**SOLICITATION AMENDMENT  
MODIFICATION DE L'INVITATION**

**MODIFICATION 006  
INVITATION À SOUMISSIONNER**

**RÉFECTION DU CENTRE OPÉRATIONNEL ET AMÉNAGEMENT D'UN  
CENTRE ADMINISTRATIF – PARC FORILLON (QUÉBEC)**

L'objectif de la modification 006 est de répondre aux questions, de reporter la date de fermeture de l'invitation à soumissionner et d'ajouter les addendas.

ADDENDUM-EM-04

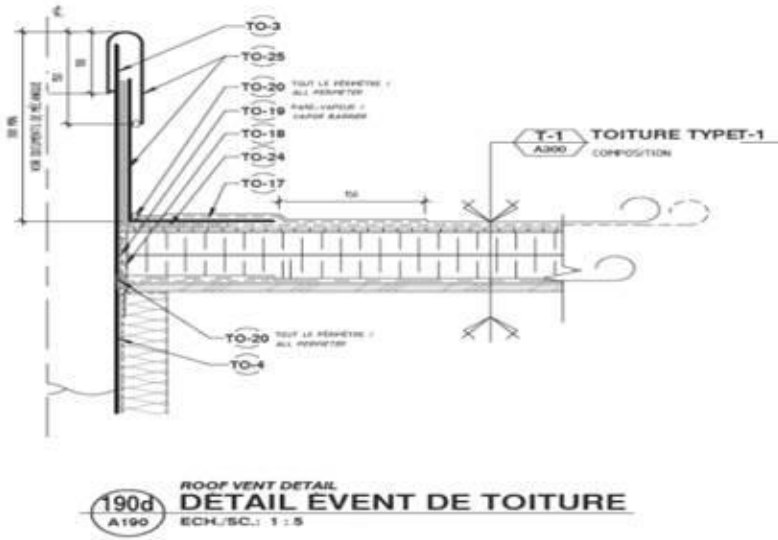
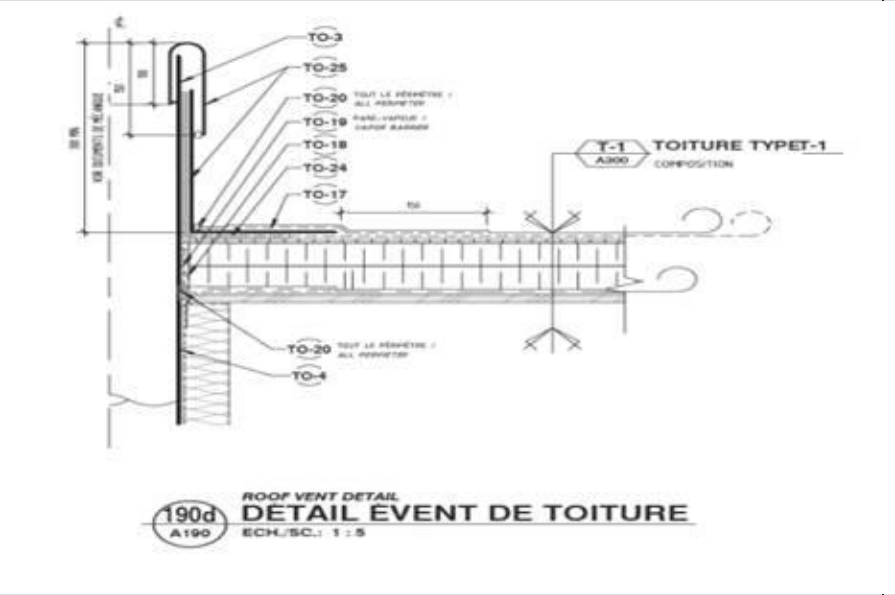
Est-ce que vous pourriez préciser la marque et modèle des solins requis pour le projet?

Plumbing: In the T0-3 legend that refers to details 190D

Could you specify the mark and model of flashings required for the project?

## 2.6 Solin d'évent de tuyauterie

- .1 **Solin isolé en aluminium d'une hauteur de 18" tel que modèle SJ-27 de marque THALER.**
- .2 **Autres produits acceptables : MURPHCO ou équivalent approuvé.**
